# 1号機 S/C水位低下に伴うダスト監視等について

2026年 6月15日

東京電力ホールディングス株式会社

■ 過去の指摘事項について以下の通り回答する。

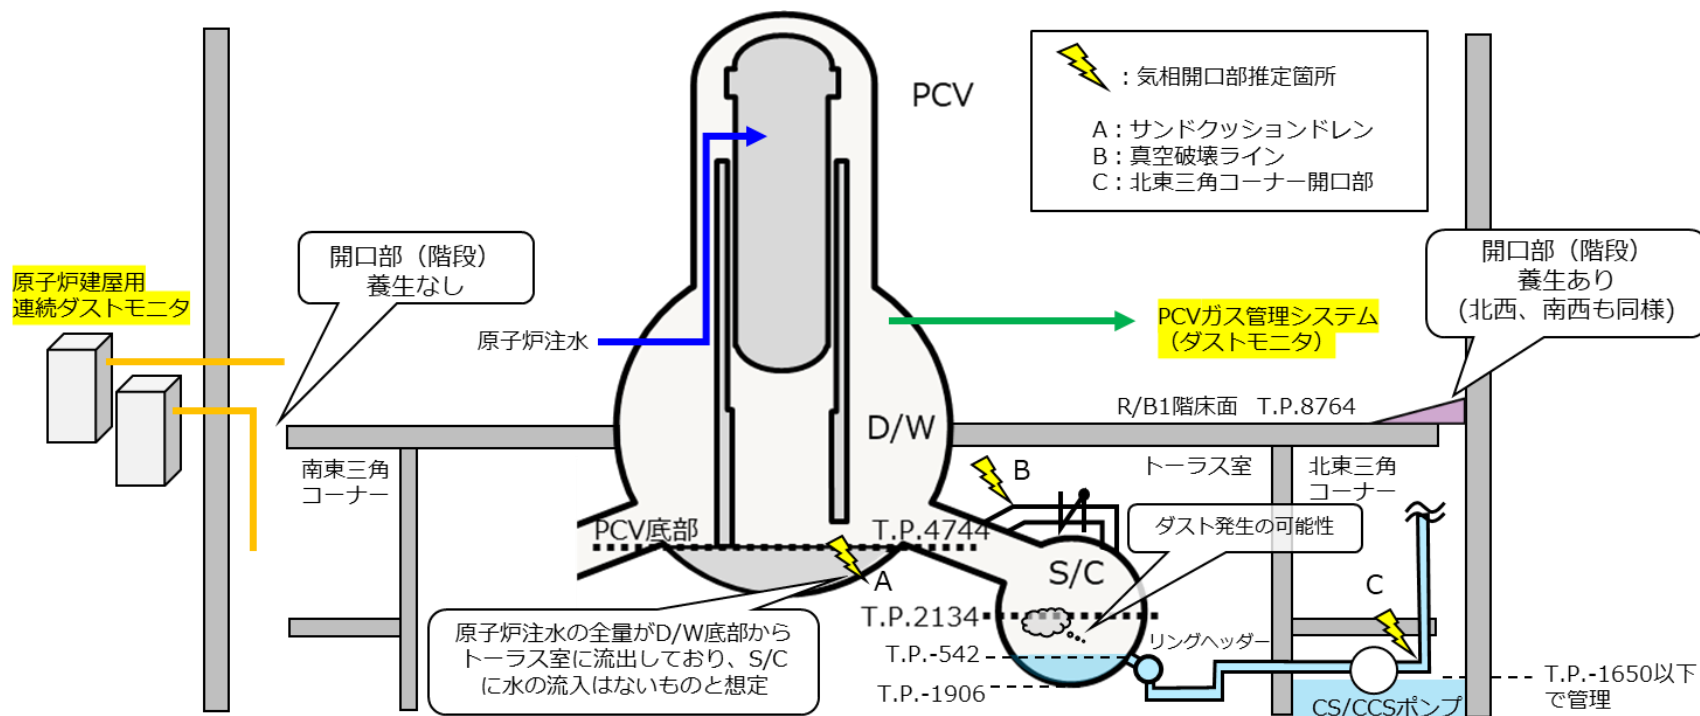
No.	分類	コメント内容	回答概要	該当頁
1	1号機S/C水位の低下	目標水位にまもなく達するとのことだが、今後のデブリ取り出しなどの廃炉作業計画などを踏まえて、下げていった先のリスクとメリットについて、今後しっかり議論させて欲しい。(第121回)	S/C水位低下に伴うメリットとしては、PCV (S/C) の内包水減少に伴う、耐震性の向上およびインベントリの低減がある。今後の廃炉作業への影響は、最終的なS/C内の残水量により影響(ダスト発生や水処理設備への影響等)が変わってくると考えられるため、水位低下の状況を踏まえて検討していく。 リスクとして、S/C内部の湿潤環境が変化することから、ダスト濃度が増加する可能性があるが、原子炉建屋用連続ダストモニタ、PCVガス管理設備ダストモニタにて監視していく。	P2~6
2	1号機S/C水位の低下	C UW配管の逆止弁の蓋の閉止は、地震のリスクもあるので十分に余裕を持ってなるべく速やかに閉止して欲しい。(第121回)	水位計の計器誤差を考慮し、T.P.133までに閉止することが必要。現状の低下速度が継続した場合、T.P.133到達は2026年度末頃になると考えられることから、余裕をもって閉止時期を計画していく。	P7
